NZ.271.256.2020

Dotyczy: Rozbudowa i przebudowa ul. Królowej Jadwigi – etap VI wraz z przebudową i budową kanalizacji opadowej, chodników, oświetlenia ulicznego i przebudową kolidującego uzbrojenia.
Sprawa znak: 4/XII/2020

Zarząd Dróg Miasta Krakowa, zgodnie z art. 38 ust. 2 ustawy Prawo zamówień publicznych (Dz. U. z 2019 r. poz. 1843 z późn. zm) przekazuje treść pytań oraz udzielonych odpowiedzi:

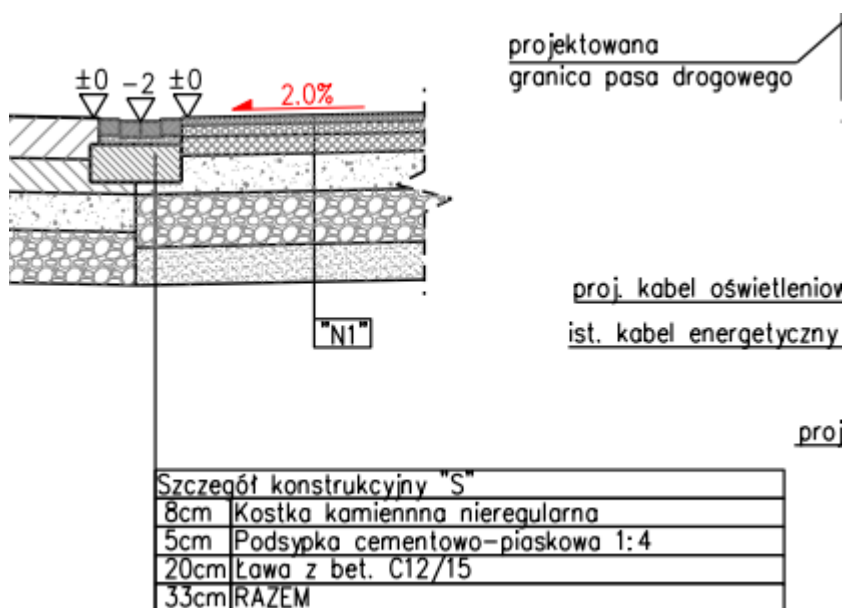
Klasy betonu na nawierzchnie i podbudowy zatoki autobusowej różnią się w kosztorysie i na przekrojach. Prosimy o ujednoczenie

1.9	Element	Kody CPV: 45233252-0 Roboty w zakresie nawierzchni ulic Nawierzchnia zatok autobusowych			
1.9.1	KNR 23 1/ 30 8/ 3	Nr STWiO R: D.05.03.04 Nawierzchnie betonowe , beton cementowy C30/37 z barwnikiem czerwonym, beton dylatowany z wypełnieniem szczelin masą zalewową - warstwa górna, grubości 5`cm	m2	350,000	
1.9.2	KNR 23 1/ 30 8/ 4	Nr STWiO R: D.05.03.04 Nawierzchnie betonowe , beton cementowy C30/37 z barwnikiem czerwonym, beton dylatowany z wypełnieniem szczelin masą zalewową - warstwa górna, dodatek za każdy dalszy 1`cm	m2	350,000	
1.9.3	KNR 23 1/ 10 9/ 1	Nr STWiO R: D.04.06.01 Podbudowy betonowe , beton cementowy C16/20 z dylatacją, grubość warstwy po zagęszczeniu 12`cm	m2	350,000	
1.9.4	KNR 23 1/ 10 9/ 2	Nr STWiO R: D.04.06.01 Podbudowy betonowe , beton cementowy C16/20 z dylatacją, dodatek za każdy następny 1`cm grubości warstwy	m2	350,000	6,00

Szczegół konstrukcyjny "N2"	
22cm	Beton cementowy C35/45, zbrojony siatką stalową Ø6mm, beton dylatowany, dyblowany
18cm	Podbudowa zasadnicza z betonu cementowego C30/37
	Folia
20cm	Podbudowa z kruszywa kamiennego 0/31,5mm stabilizowanego mechanicznie w dwóch warstwach o maksymalnej grubości 15cm
28cm	Podbudowa z kruszywa kamiennego 0/63mm stabilizowanego mechanicznie w dwóch warstwach o maksymalnej grubości 15cm
88cm	RAZEM

Klasę betonu nawierzchniowego na zatoce autobusowej należy przyjąć zgodnie z projektem budowlanym - warstwa ścieralna beton cementowy o klasie wytrzymałości C35/45, podbudowa zasadnicza z betonu C30/37.

Ilość w przedmiarze bez zmian zmiana dotyczy tylko opisu pozycji.
